IR-6740.19.2019

Dotyczy: Zaproszenia do składania ofert na modernizację boiska sportowego

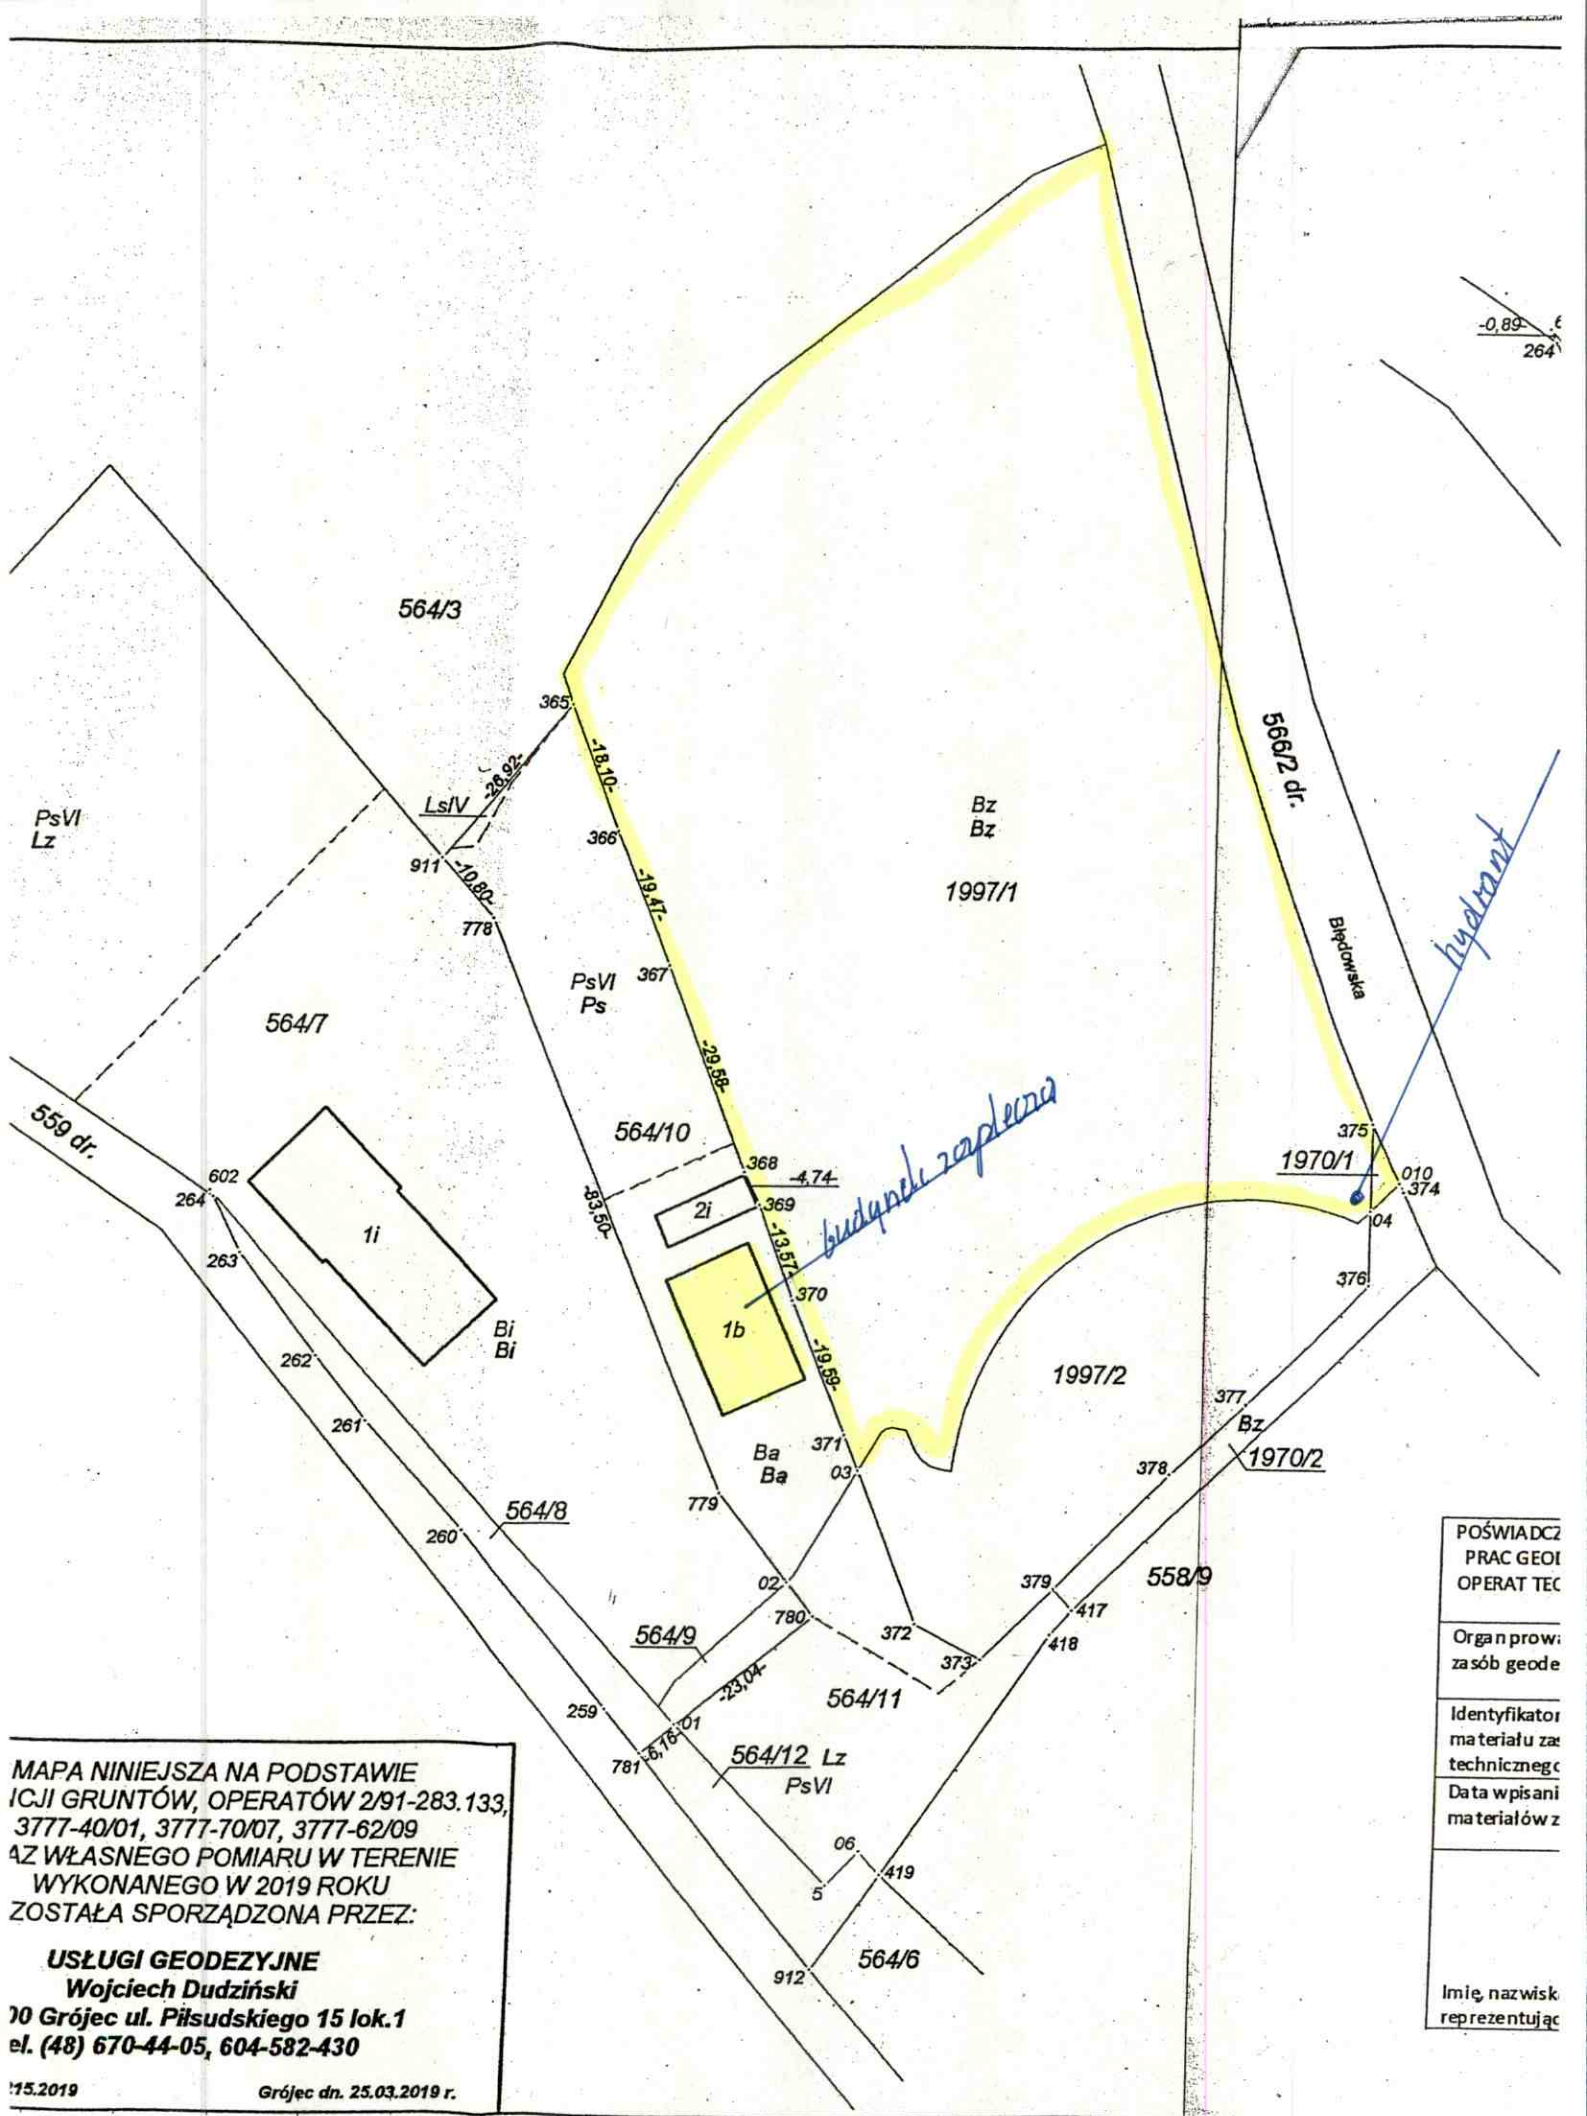
1. mogę prosić o odpowiedź na pytania;
 - wymiar boiska
 - źródło wody i jego umiejscowienie względem boiska
 - parametry wodne-ciśnienie i wydatek
 - jest plan nawadniania ?
 - miejsce na sterownik systemu nawadniania.
- 2 proszę o podanie następujących danych:
 - wielkość boiska
 - proszę o potwierdzenie, że siatka p/kretom ma być ułożona pionowo w stosunku do gruntu oraz wkopana na głębokość 1 m, a następnie wyłożona nad poziom gruntu – jaka ma być szerokość wyłożenia ? – nie jasny opis
 - czy przy boisku dostępne jest źródło wody i o jakich parametrach - ciśnienie, wydajność
 - czy zachodzi konieczność montażu pompy wzmacniającej ciśnienie
 - czy zachodzi konieczność montażu studni pomiarowej

- Płyta boiska o wymiarach - 61 x 102 m
- Źródło wody znajduje się na boisku – podłączenie z sieci wodociągowej Ø 80 przy istniejącym hydrancie
- Ciśnienie w wodociągu od 5 do 6 barów wydajność 80 – 100 l/h
- Brak planu nawodnienia – należy wykonać we własnym zakresie
- Sterownik systemu nawodnienia będzie w budynku zaplecza sportowego
- Nie zachodzi konieczność montażu pompy wzmacniającej ciśnienie
- Należy wykonać studnię pomiarową i licznik
- Potwierdzam, że siatka p/kretom ma być ułożona pionowo w stosunku do gruntu oraz wkopana na głębokość 1 m, a następnie wyłożona nad poziom gruntu o szerokości 0,5 m.
- Siatka będzie układana w odległości 1m od dłuższych krawędzi boiska i 3 m od krótkich krawędzi
- **Do obowiązków Wykonawcy będzie wykonanie inwentaryzacji geodezyjnej przyłącza wodociągowego.**
